至近のプラント状況や試験結果を踏まえた  
実施計画Ⅲ 第1編 第18条, 第19条, 第25条の  
変更について

2020年9月14日

東京電力ホールディングス株式会社

- 本日は現在申請中の第18条、第19条、第25条の変更内容についてご説明する。

## 第18条・第19条 変更の方向性と根拠 (1)

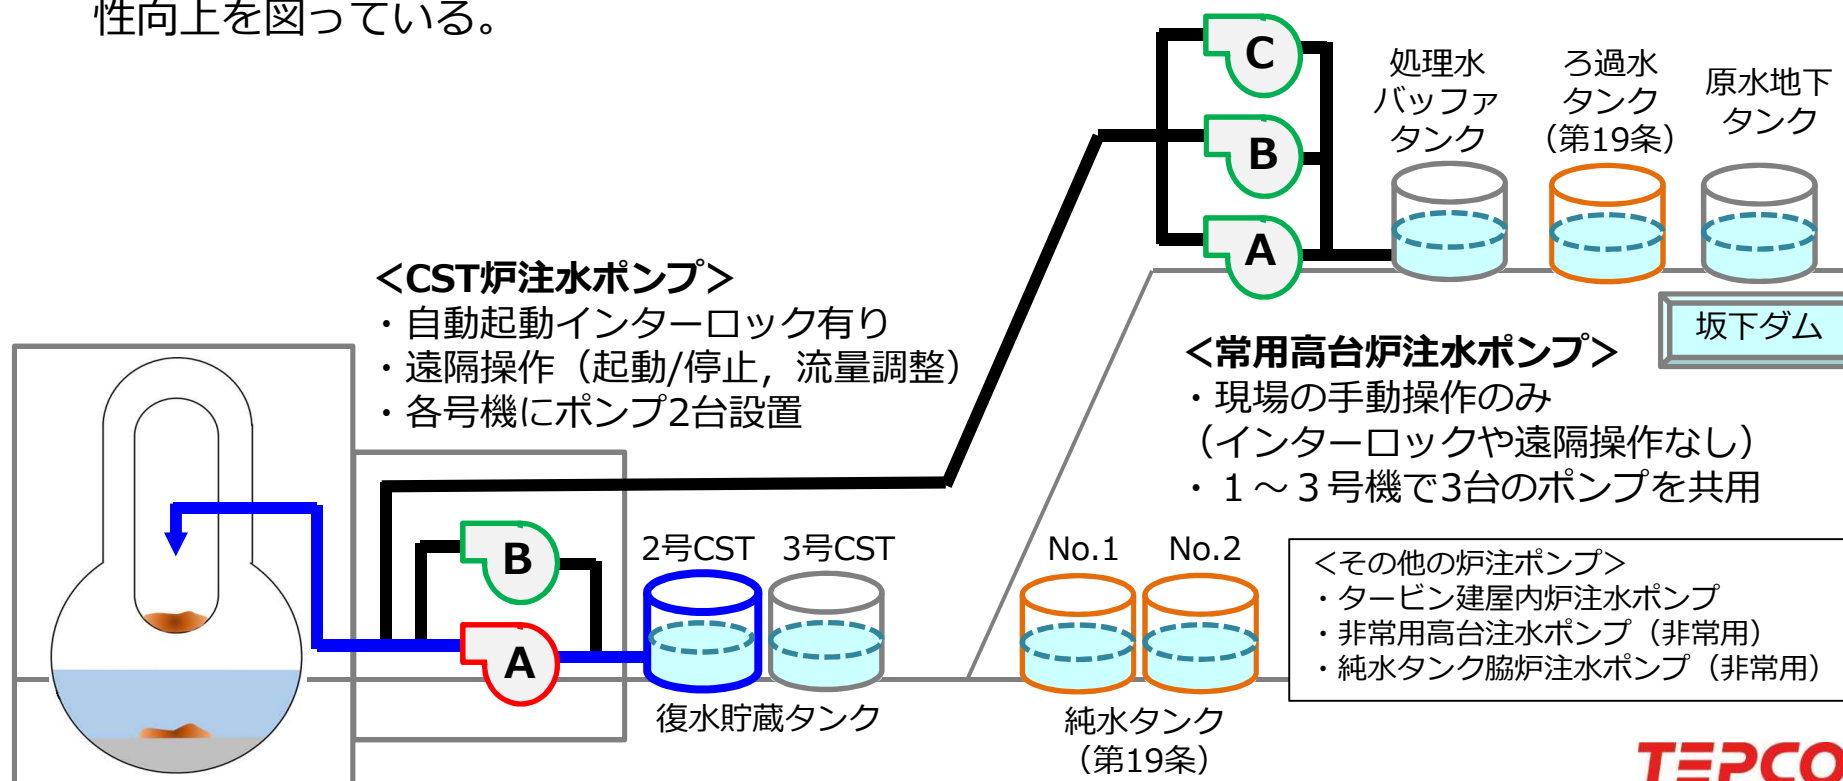
第18条 方向性①：24時間以内の注水停止を許容する。

第18条 方向性②：待機要求は専用D/Gを持つ系統に限定しない。

第19条 方向性：削除

- 2019年度に実施した1～3号機の原子炉注水停止試験の実績から、一時的な原子炉注水の停止による温度上昇などの影響は限定的であることを確認。
- また、実績から評価されるRPV底部温度が80℃に至るまでの時間余裕は10日以上であるため、従来の評価に基づき連続注水を前提として待機要求に専用D/Gを持つ系統や注水1日分の水源をLCOとして設定していたプラント状況から復旧時間余裕は拡大しており、電源や水源の確保を含めた原子炉注水系の復旧時間余裕は十分に確保されている状況。
- 一方、長期間の注水停止による炉内状況の変化については知見が少ないこと、また復旧対応にかかる時間を十分に確保することから、10日以上の間時間余裕の範囲内であっても、むやみに長時間の停止を許容すべきものではない。
- 従って、第18条では、許容する原子炉注水の停止は10日に十分な余裕がある範囲内で、24時間に限定することとする。さらに注水停止中は1時間に1回RPV/PCV温度を確認する。

1号機	2号機	3号機
試験結果	試験期間	2019年10月	2019年5月	2020年2月
	注水停止時間	約49時間	約8時間	約48時間
	温度上昇率(最大)	約0.01℃/h	約0.2℃/h	約0.01℃/h
<b>80℃到達までの時間余裕</b>		<b>10日以上</b>		
24時間の注水停止による温度上昇		約0.3℃	約5℃	約0.3℃
(参考) 従来の評価		約5℃/h (24時間でおよそ120℃の温度上昇)

### 温度評価適用可否のケーススタディ

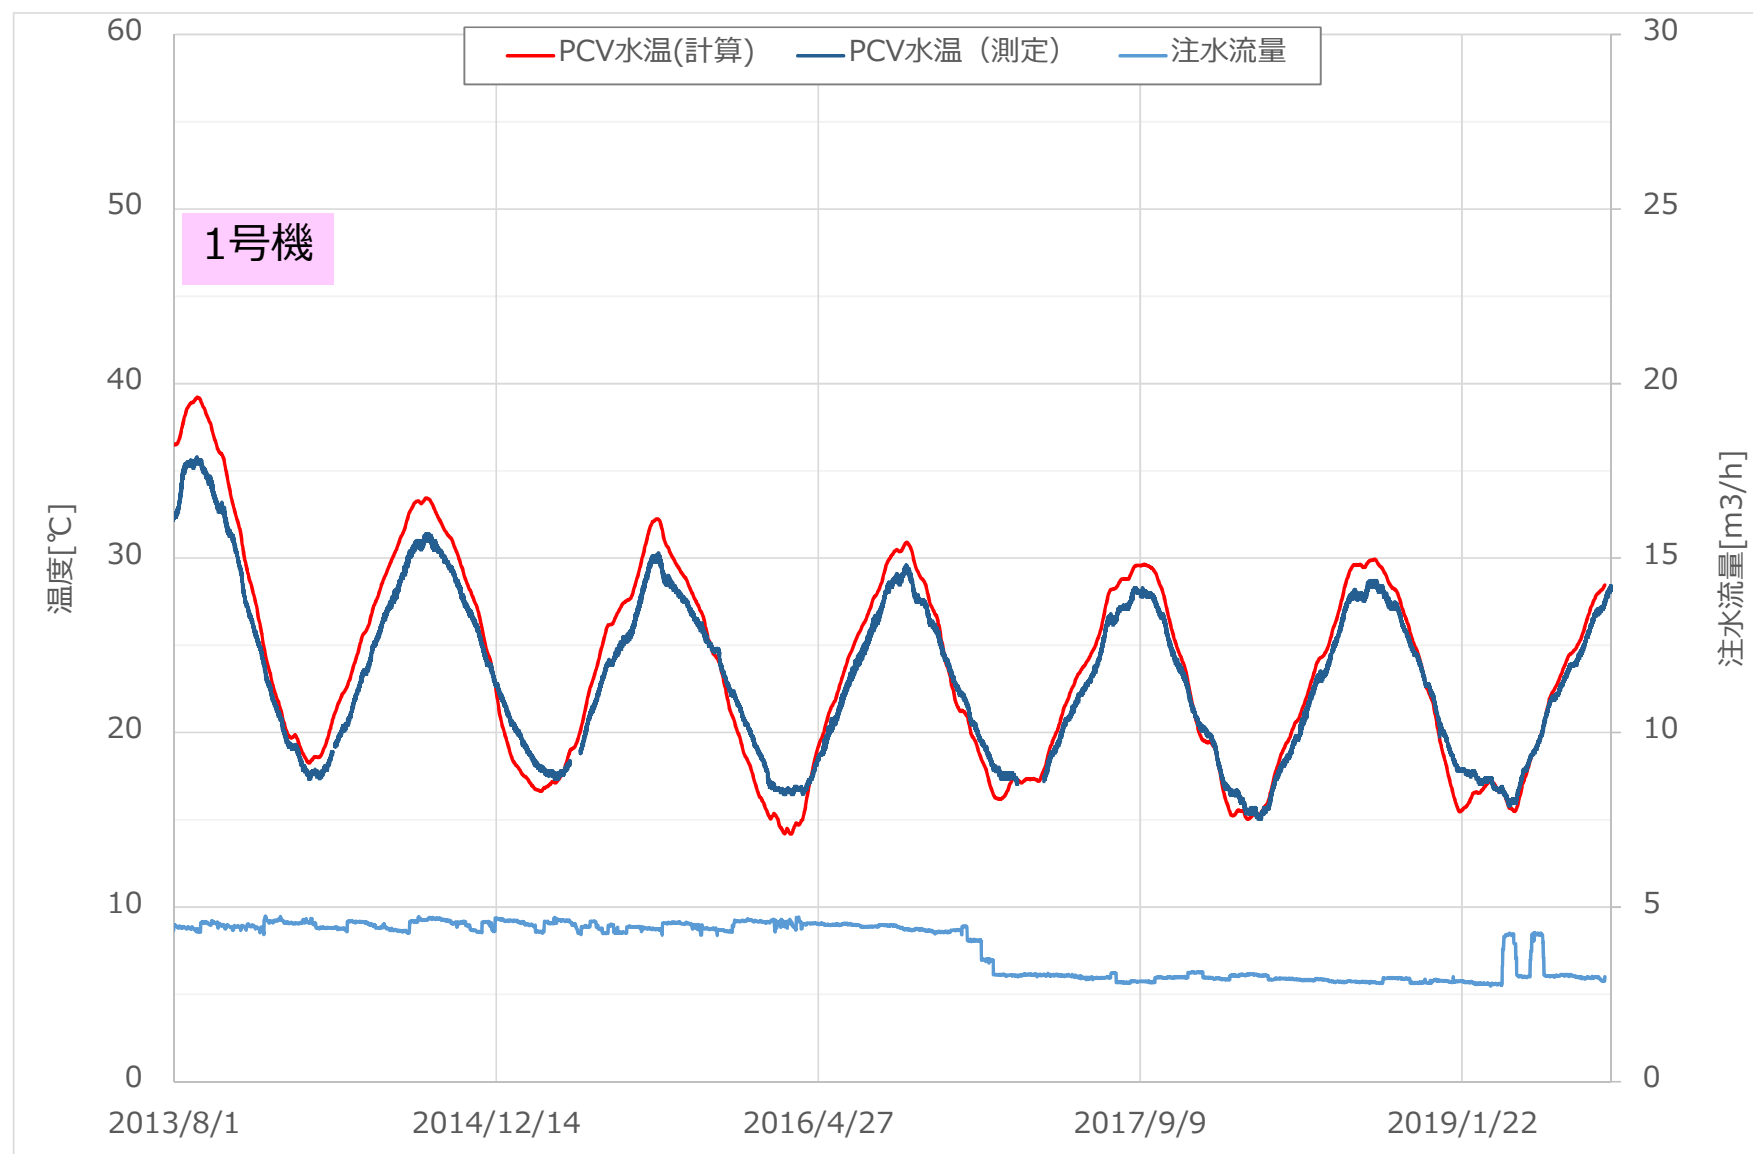
第18条 方向性①：24時間以内の注水停止を許容する。

第18条 方向性④：温度を測定により確認できない場合には、温度を評価する。

- RPV/PCV温度が実測可能な状況では実測による温度確認を優先
- 注水停止中は温度評価は適用不可
- 温度確認が出来ない状況下で注水が停止した場合、24時間以内であってもLCO逸脱

必要注水量を確保している場合	必要注水量を確保できない場合
RPV/PCV温度確認可	実測により温度を確認	実測による温度確認を1時間に1回実施
RPV/PCV温度確認不可	温度評価を適用可	LCO逸脱を判断

## 【変更内容詳細】原子炉注水に関する運転上の制限逸脱時の措置について

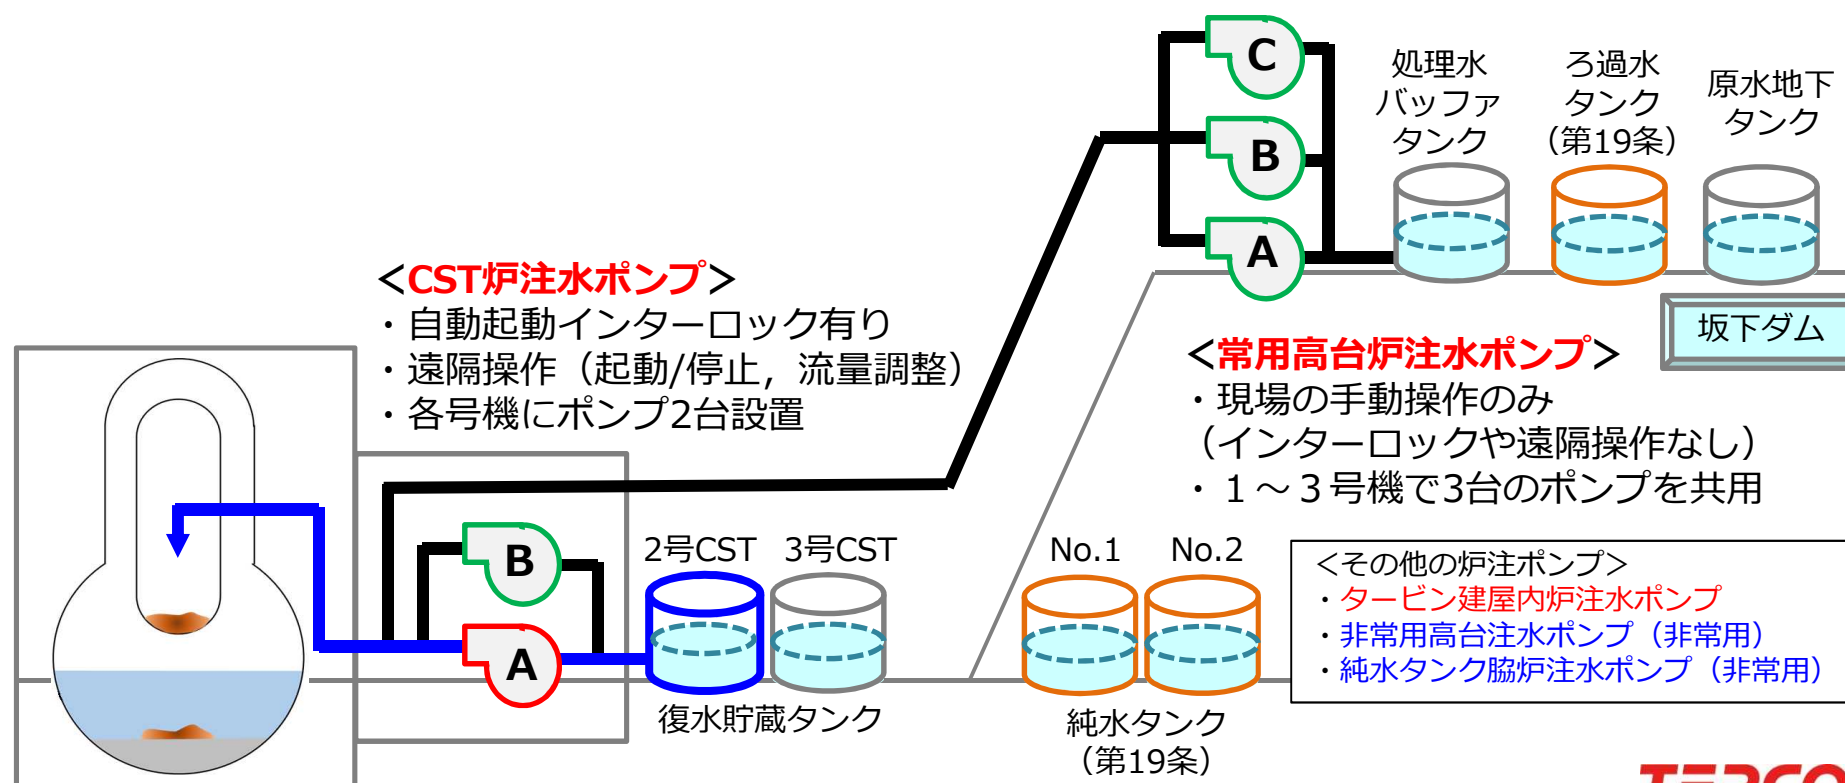
- 今回の変更により、原子炉注水は常用系・非常用系を問わずに原子炉の冷却に必要な注水量が確保されていれば運転上の制限を満足する。
- また、原子炉の冷却に必要な注水量を確保できない場合において、原子炉の冷却に必要な注水量を確保できなくなった時点から24時間以内に原子炉の冷却に必要な注水量を確保した場合は、RPV/PCV温度を確認した上で、運転上の制限を満足しないとはみなさない。
- 従って変更前のB項に記載していた要求される措置は、運転上の制限内で実施する措置となるため、記載を削除する。

変更前			変更後			方向性
表18-3			表18-3			
条件	要求される措置※5	完了時間	条件	要求される措置※5	完了時間	
A. 原子炉圧力容器底部温度又は格納容器内温度が運転上の制限を満足していないと判断した場合	A 1. 当該温度について運転上の制限を満足させる措置を開始する。	速やかに	A. 原子炉圧力容器底部温度又は格納容器内温度が運転上の制限を満足していないと判断した場合	A 1. 当該温度について運転上の制限を満足させる措置を開始する。	速やかに	
B. 常用原子炉注水系が運転上の制限を満足しないと判断した場合	B 1. 常用原子炉注水系が運転上の制限を満足するように注水量を増加する又は待機中の原子炉注水ポンプを起動する。	速やかに現場対応を行う体制を整えた後1時間	B. 運転中の原子炉注水系が運転上の制限を満足しないと判断した場合	B 1. 原子炉への注水手段を確保し、注水する措置を開始する。	速やかに	②, ①
C. 待機中の非常用原子炉注水系が1系列もない場合	C 1. 非常用原子炉注水系1系列を動作可能な状態に復旧する措置を開始する。	速やかに	C. 待機中の原子炉注水系が1系列もない場合	C 1. 原子炉注水系1系列を動作可能な状態に復旧する措置を開始する。	速やかに	②
D. 任意の24時間あたりの注水量増加幅が運転上の制限を満足していないと判断した場合	D 1. 任意の24時間あたりの注水量増加幅を制限値以内に復旧する措置を開始する。	速やかに	D. 任意の24時間あたりの注水量増加幅が運転上の制限を満足していないと判断した場合	D 1. 任意の24時間あたりの注水量増加幅を制限値以内に復旧する措置を開始する。	速やかに	
E. 条件Bで要求される措置を完了時間内に達成できない場合	E 1. 原子炉への注水手段を確保し、注水する措置を開始する。	速やかに				① (B項に含める)
